**RELATÓRIO DE VISTORIA**

<b>Identificação:</b> DFCR-CSG-RV-061-2025	<b>Datas da Vistoria:</b> 21 e 23/10/2025
	<b>Data do Relatório de Vistoria:</b> 24/10/2025
<b>Identificação do Contrato:</b> CONTRATO SELT Nº 50/2022 – EDITAL CRI nº 0001/2022.	
<b>Objeto do Contrato:</b> concessão da infraestrutura de transporte de trechos integrantes das rodovias ERS-122 (km 0,00 ao km 168,65), ERS-240 (km 0,00 ao km 33,58), RSC-287 (km 0,00 ao km 21,49), ERS-446 (km 0,00 ao km 14,84), RSC-453 (km 101,43 ao km 121,41) e BRS-470 (km 220,50 ao km 233,50).	
<b>Concessionária:</b> Caminhos da Serra Gaúcha – CSG.	
<b>Assunto:</b> vistoria técnica em campo.	
<b>Referência:</b> PROA nº 25/0400-0001487-2.

## Relatório Tipo VT1 - Vistoria Semanal

<b>Identificação:</b> AFA-CSG-VT1-018-24.10.2025_REV001	<b>Data da Vistoria:</b> 21/10/2025 23/10/2025
	<b>Data do Relatório:</b> 24/10/2025
<b>Identificação do Contrato:</b> CONTRATO SELT Nº 50/2022 – EDITAL CRI nº 0001/2022.	
<b>Objeto do Contrato:</b> concessão da infraestrutura de transporte de trechos integrantes das rodovias ERS-122 (km 0,00 ao km 168,65), ERS-240 (km 0,00 ao km 33,58), ERS-446 (km 0,00 ao km 14,84), RSC-453 (km 101,43 ao km 121,41), R

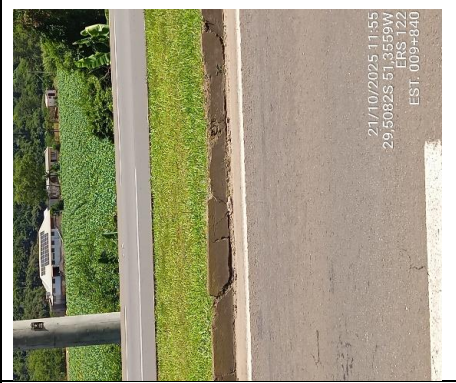
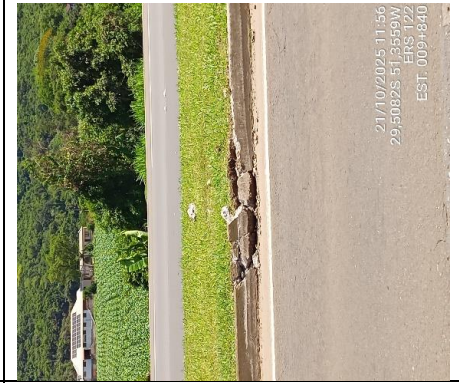
ID	Localização	Registro Fotográfico	Constatações (PER)	Km (aproximado)	Sentido da rodovia	Prazo de correção (PER)
1.			<p>Panela</p> <p>Item 3.1.1 do PER</p>	<p>ERS 122</p> <p>005+250</p>	Crescente	24 horas
2.			<p>Panela</p> <p>Item 3.1.1 do PER</p>	<p>ERS 122</p> <p>005+255</p>	Crescente	24 horas

IDs	Situação
01 ao 43	Atendido (*)

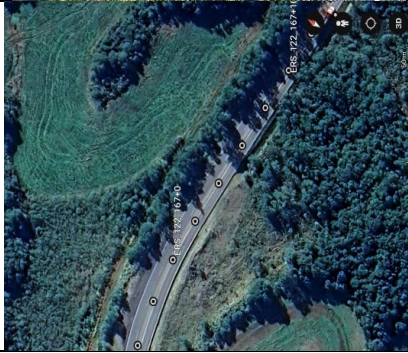
<p><b>23.</b></p>			<p><b>Panela</b> Item 3.1.1 do PER</p>	<p>ERS 122 081+517 (Interseção)</p>	<p>Crescente</p>	<p>24 horas</p>
<p><b>24.</b></p>			<p><b>Panela</b> Item 3.1.1 do PER</p>	<p>ERS 122 099+600</p>	<p>Crescente</p>	<p>24 horas</p>
